Erratum

Ministerie van Verkeer en Waterstaat
Directoraat-Generaal Rijksaterstaat
Directie Zeeland

Polder/Dijkvak
Nieuwe- Annex- Stavenissepolder /
Noordpolder
dp 0922 – dp 0955

Erratum PZDR-M-08001 (controle/vrijgave toetsing Nieuwe- Annex- Stavenissepolder / Noordpolder)

Glooiingskaart met scores afschuiving Nieuwe-Annex- Stavenisepolder dp 0922 - dp 0932

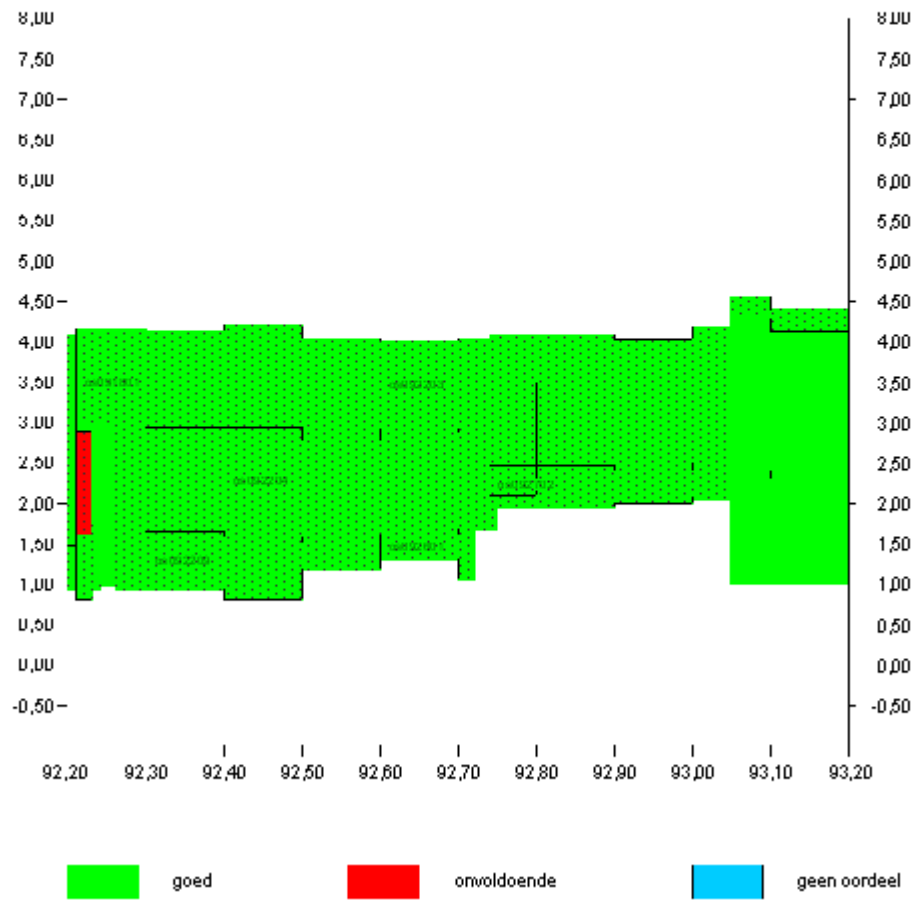
De randvoorwaarden uit het detailadvies hebben géén invloed op de eindscores, maar wel op de scores afschuiving zoals weergegeven in het basisdocument. Voor de vlakken OS092103 en OS092104 (Fixstone (5,1) op geotextiel), OS093001 en OS093003 (Haringmanblokken (11,1) op steenslag en mijnsteen), OS094101 (Vilvoordse ingegoten met beton (28,12) op puin en vlijlagen) en OS094601 (basalt ingegoten met beton (26,02) op grind en vlijlagen) wijzigt de score "onvoldoende" in "goed". Dit betekent dat enkel het vlak OS092205 qua afschuiving op "onvoldoende" blijft staan.

De nieuwe scoringskaarten qua afschuiving zijn weergegeven in bijlage 2. Deze kaarten vervangen de kaarten uit bijlage 4 van het basisdocument.
